Verkenning

Bewonersvarianten 's-Gravendijkwal - Henegouwerlaan

Een vergelijking tussen voorgestelde varianten van de bewonersgroepen GW Burgerplein / Straatgroep Essenburgsingel / Bewonersgroep Beukelsdijk en variant de 2.1 uit de Planstudie 's-Gravendijkwal – Henegouwerlaan.

November 2009

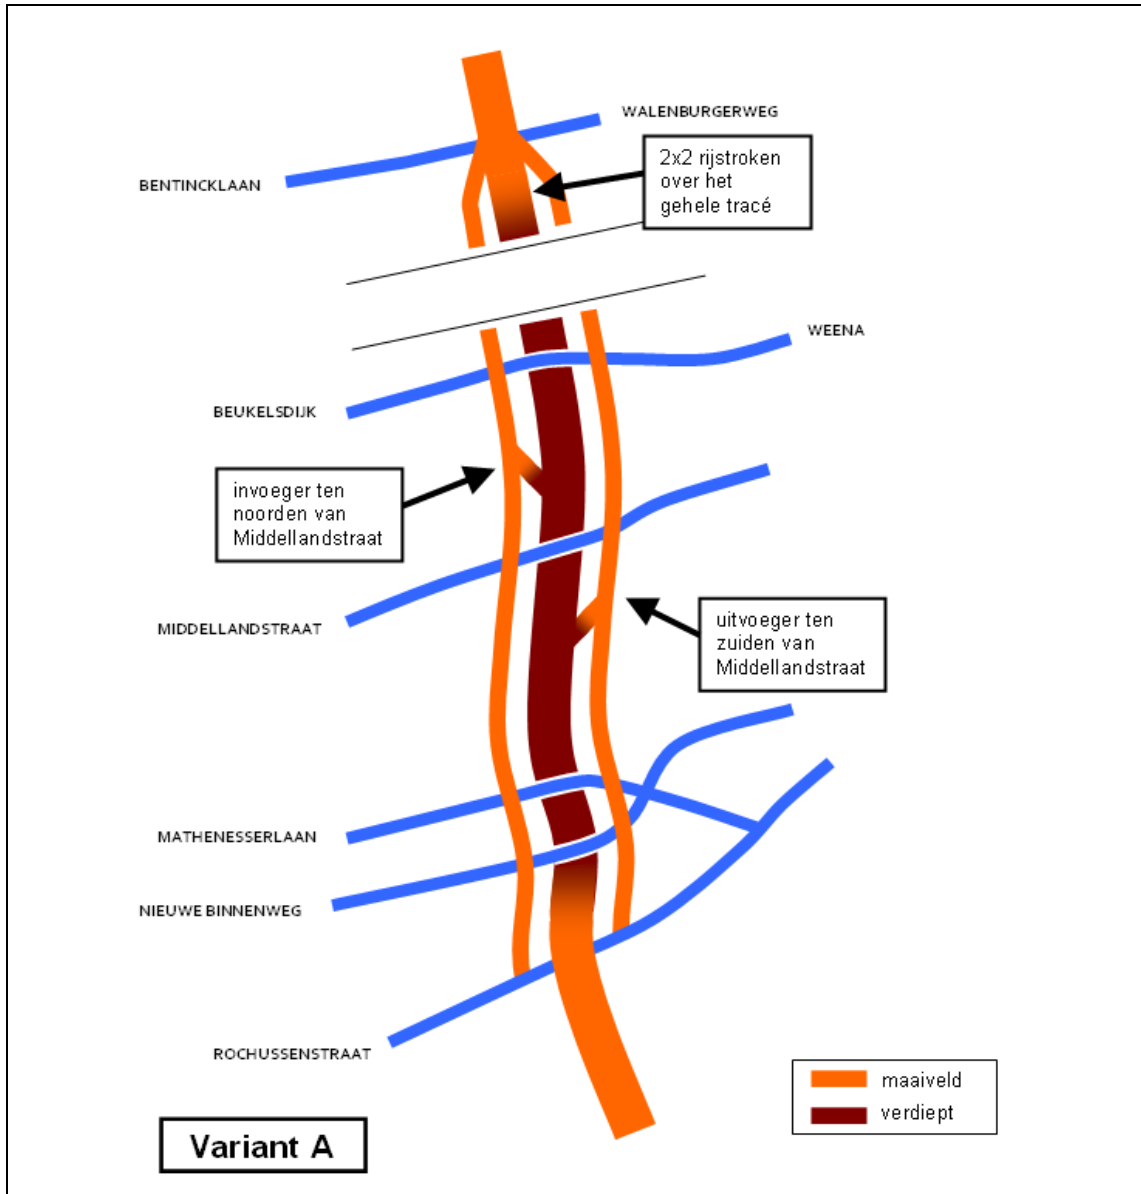
- Ten opzichte van variant 2.1 zal het verkeer op de westelijke ventweg gelijk blijven; de uitwisseling is verkeerskundig gelijk aan variant 2.1.
- Op de oostelijke ventweg langs de Henegouwerlaan zal meer verkeer gaan rijden, doordat het verkeer met bestemming Weena / Beukelsdijk nu eerder bovenkomt en dus over de gehele ventweg rijdt.

- Op de westelijke ventweg langs de Henegouwerlaan blijft de hoeveelheid verkeer gelijk aan variant 2.1.
- Op de oostelijke ventweg tussen Rochussenstraat en Middellandstraat zal minder verkeer gaan rijden, omdat het verkeer met bestemming langs de Middellandstraat later bovenkomt. En dus niet over de gehele parallelweg hoeft te rijden.

- Op de kruising tussen de ventweg en de Middellandstraat zal meer verkeer gaan rijden. De oost-west verbinding via de Middellandstraat ondervindt een grotere barrière dan bij variant 2. Dit geldt zowel voor het autoverkeer in oost-west richting, als voor de trams, voetgangers en fietsers. De barrièrewerking van het 's Gravendijkwaltracé op de Middellandstraat is hiermee groter dan in variant 2.

- De capaciteit in de Statentunnel is groter dan bij variant 2.1, aangezien het 2x2 profiel ook hier door de Statentunnel wordt doorgetrokken.

Dwarsprofiel variant A ter hoogte van inrit uitrit vanaf Henegouwerlaan naar Middellandstraat

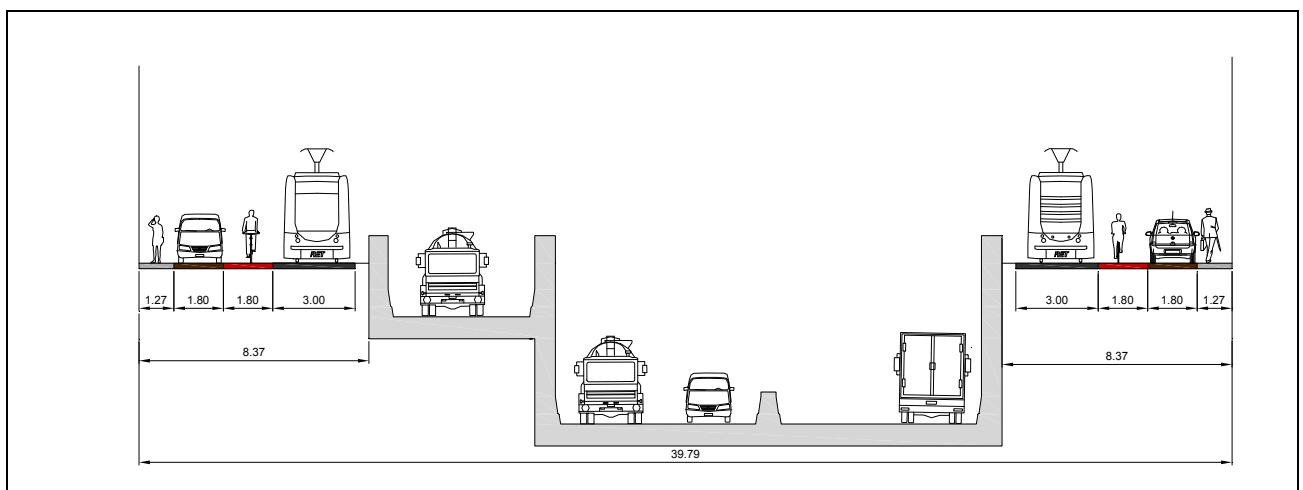
- Ter hoogte van uitrit naar Middellandstraat komen ventwegen dichterbij de gevels te liggen, met handhaving van parkeervakken leidt dit over lengte van ca. 300 m tot krappere trottoirs van minimaal ca. 1,30 meter (huidige trottoirbreedte varieert hier van ca. 3,00 tot 4,50 meter).
- Dit geldt eveneens op de Henegouwerlaan ter hoogte van de te maken inrit vanaf het Weena de tunnel in: over een lengte van ca. 300 m leidt dit tot krappere trottoirs van minimaal ca. 1,30 meter bij handhaving van de parkeervakken.

- Als gevolg van de benodigde lengte voor de in- en uitrit zullen zowel ten noorden als ten zuiden van de aansluiting Middellandstraat open bakken worden gemaakt met lengten van ca. 300 meter (lengte helling + lengte invoeg / uitvoegstrook). Over deze open bakken is geen overkapping mogelijk. De totale overkapping is daarmee beperkter dan de overkapping bij variant 2.1.

- De uiteengetrokken in- en uitrit, de daarvoor benodigde hellingen en de benodigde lengten van de open bakken beperkt de mogelijkheden tot het herstellen van verbindingen tussen de wijken.

- Het verschuiven van in- en uitritten in de lengterichting om zo op maaiveld symmetrische profielen te krijgen is verkeers technisch wel mogelijk, er komen alleen in de tunnel extra slingers bij. Dit is echter vanuit verkeersveiligheidsoptiek onwenselijk omdat er met relatief krappe bogen moet worden geslingerd in de tunnel, hetgeen het wegbeeld zeker niet ten goede komt.

- De risico's voor het bouwen zijn ongunstiger door de kortere bouwafstand tot de gevels.

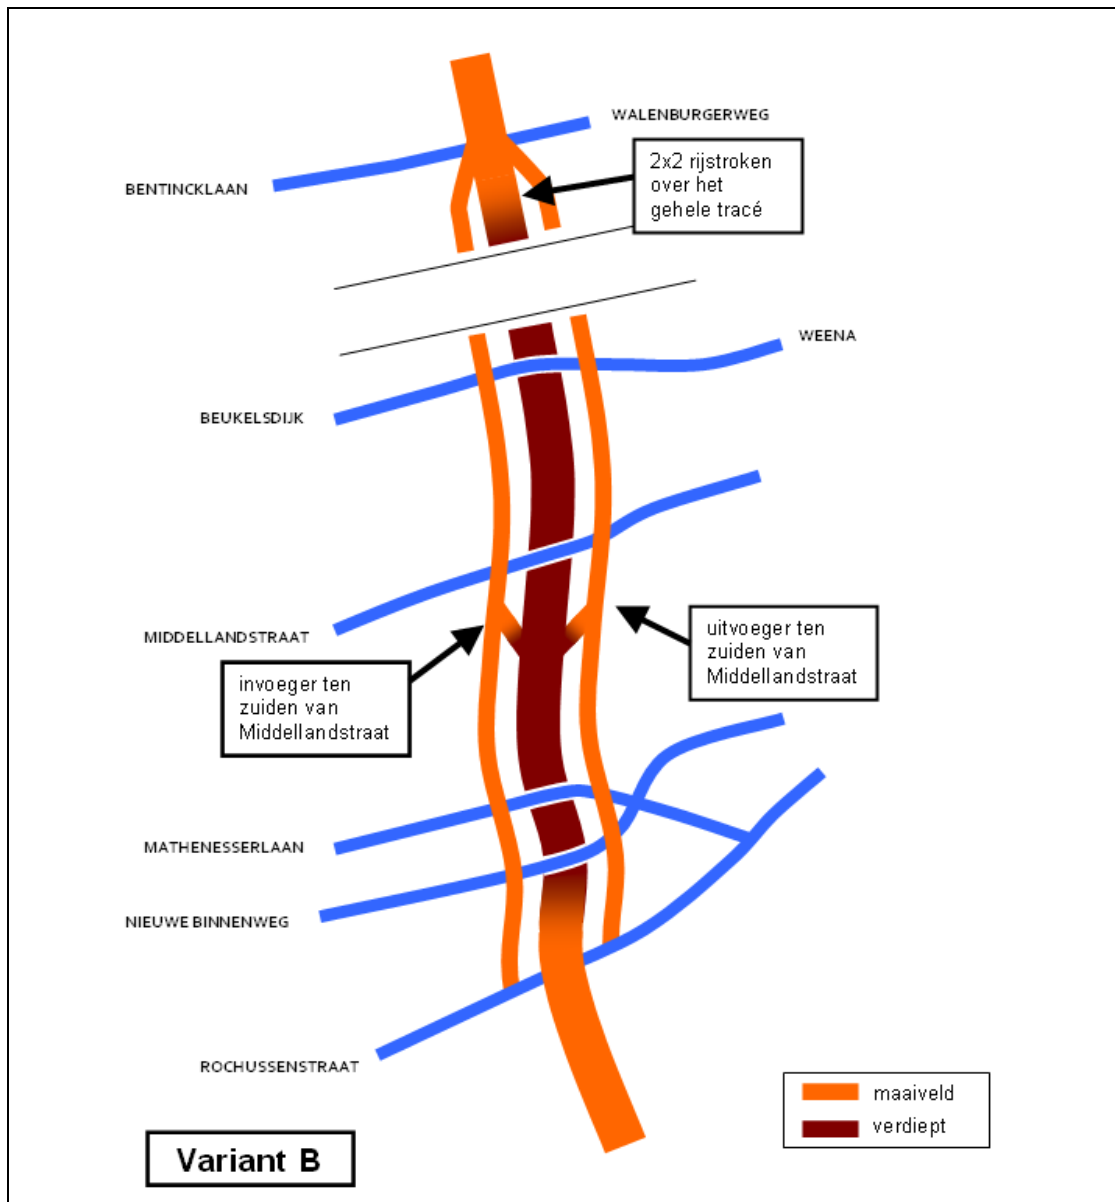
- Op de ventwegen langs de Henegouwerlaan zal meer verkeer gaan rijden, doordat het uitwisselpunt ter hoogte van de Middellandstraat ligt.
- De capaciteit in de Statentunnel is groter dan bij variant 2.1, aangezien het 2x2 profiel ook hier door de Statentunnel wordt doorgetrokken.

Dwarsprofiel variant B ter hoogte van gecombineerde in- en uitrit vanaf 's-Gravendijkwal naar Middellandstraat

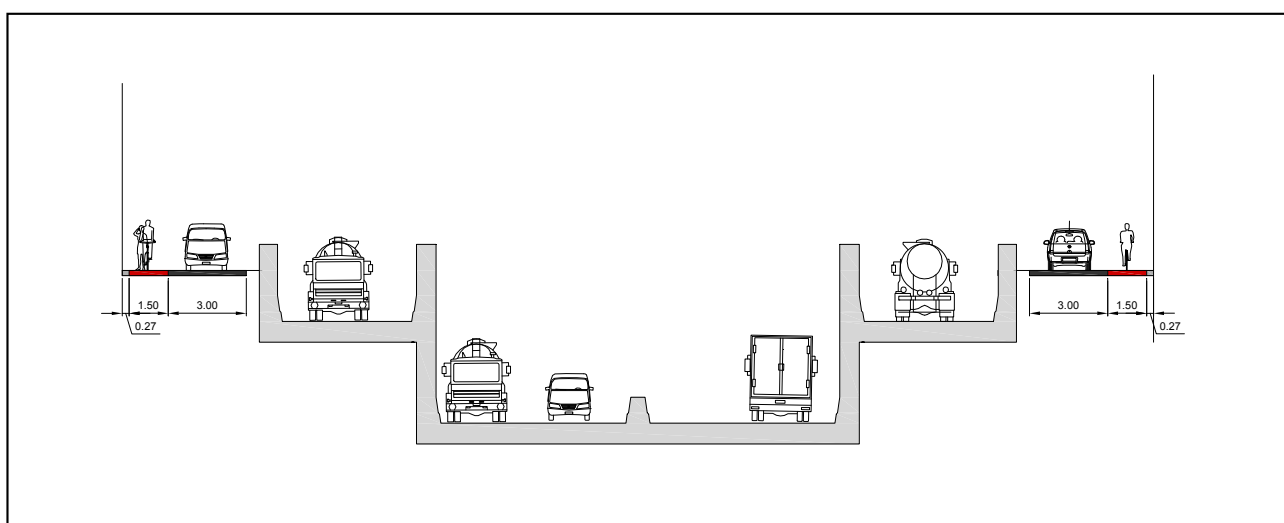
- Door dubbele ligging van uitrit en inrit direct ten zuiden van de Middellandstraat en het handhaven van de 2x2 rijstroken in de tunnelbak is het fysiek niet mogelijk de ventwegen en aanliggende trottoirs tussen de gevels en de tunnelbak in te passen; het verwijderen van de ventwegen is vanuit de ontsluitingsstructuur van de omliggende wijken onwenselijk; op basis van dit argument valt deze variant af.

- De risico's voor het bouwen zijn zeer ongunstig door de kortere bouwafstand tot de gevels.

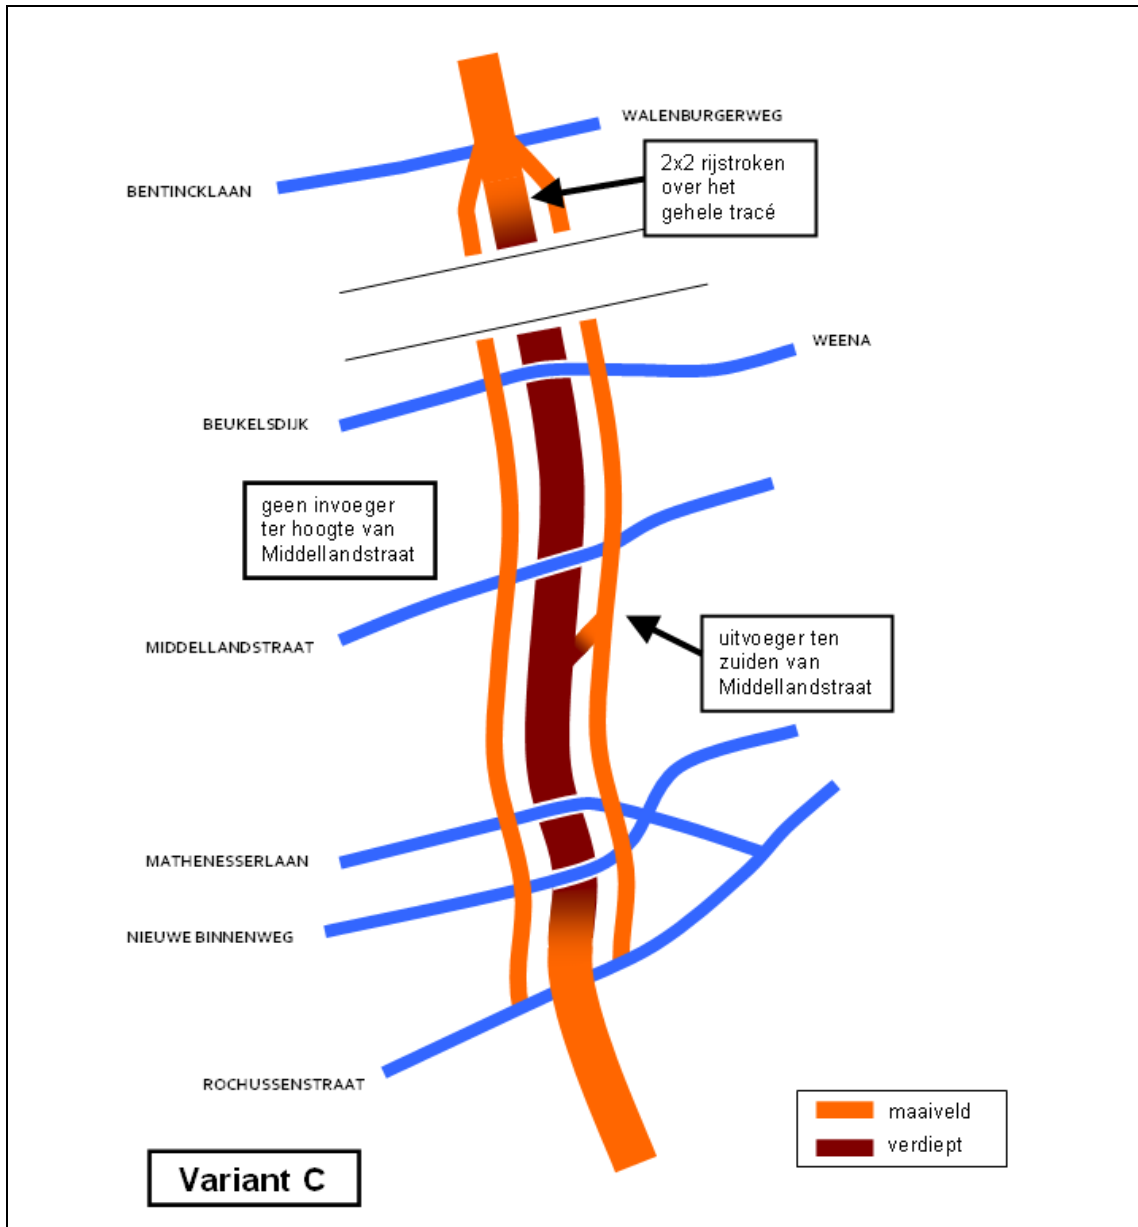
- Ten opzichte van variant 2.1 zal het verkeer op de westelijke ventweg toenemen, omdat het verkeer vanaf het Weena/Beukelsdijk naar het zuiden over de parallelweg blijft rijden en pas op de Rochussenstraat de 's Gravendijkwal op kan rijden.

- Op de oostelijke ventweg langs de Henegouwerlaan zal meer verkeer over de gehele parallelweg gaan rijden, doordat het verkeer met bestemming Weena / Beukelsdijk nu eerder bovenkomt en dus over de gehele ventweg rijdt.

- Op de oostelijke ventweg tussen Rochussenstraat en Middellandstraat zal minder verkeer gaan rijden, omdat het verkeer met bestemming langs de Middellandstraat later bovenkomt.

- Op de kruising tussen de ventweg en de Middellandstraat zal meer verkeer gaan rijden. De oost-west verbinding via de Middellandstraat ondervindt een grotere barrière dan bij variant 2. Dit geldt zowel voor het autoverkeer in oost-west richting, als voor de trams, voetgangers en fietsers. De barrièrewerking van het 's Gravendijkwaltracé op de Middellandstraat is hiermee groter dan in variant 2.

- De capaciteit in de Statentunnel is groter dan bij variant 2.1, aangezien het 2x2 profiel ook hier door de Statentunnel wordt doorgetrokken.

Dwarsprofiel variant C ter hoogte van uitrit vanaf 's-Gravendijkwal naar 1^e Middellandstraat

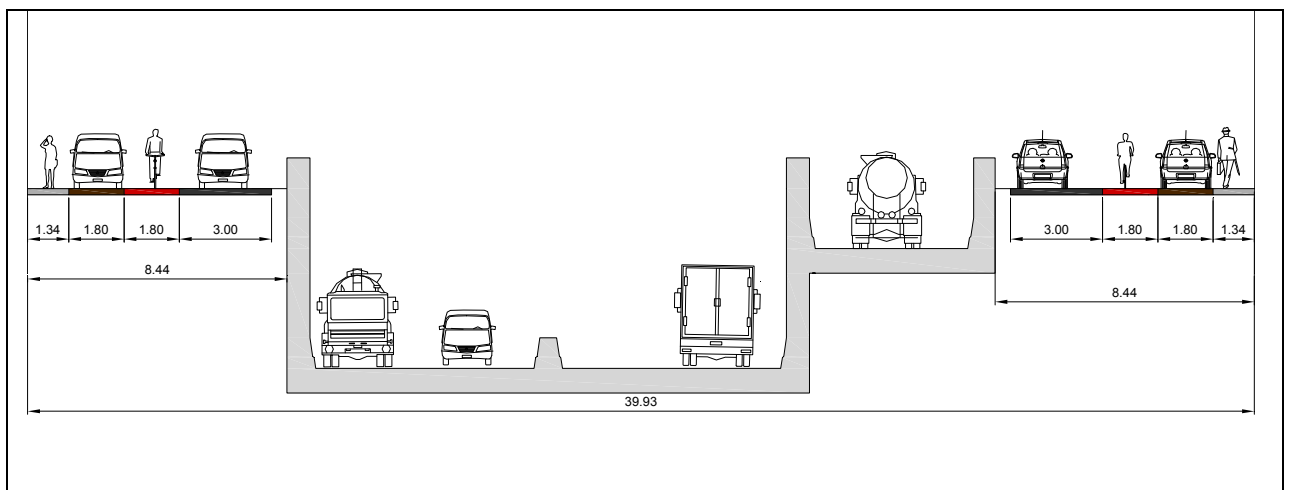
- Ter hoogte van de uitrit naar Middellandstraat komen de ventwegen dicht op de gevels te liggen, met handhaving van de parkeervakken leidt dit over lengte van ca. 300 m tot krappere trottoirs van minimaal ca. 1,30 meter (huidige trottoirbreedte varieert hier van ca. 3,00 tot 4,50 meter)

- Als gevolg van de benodigde lengte van de uitrit zal ten zuiden van de aansluiting Middellandstraat een open bak worden gemaakt met een lengte van ca. 300 meter (lengte helling + lengte invoeg / uitvoegstrook); door de uitrit naar deze locatie te verplaatsen kan de bak ter hoogte van de Henegouwerlaan verdiept blijven en (deels) worden overkapt.
- Het verschuiven van in- en uitritten in de lengterichting om zo op maaiveld symmetrische profielen te krijgen is verkeerstechnisch wel mogelijk, er komen alleen in de tunnel extra slingers bij. Dit is echter vanuit verkeersveiligheidsoptiek onwenselijk omdat er met relatief krappe bogen moet worden geslingerd in de tunnel, hetgeen het wegbeeld zeker niet ten goede komt.

- De risico's voor het bouwen zijn ongunstiger door de kortere bouwafstand tot de gevels.
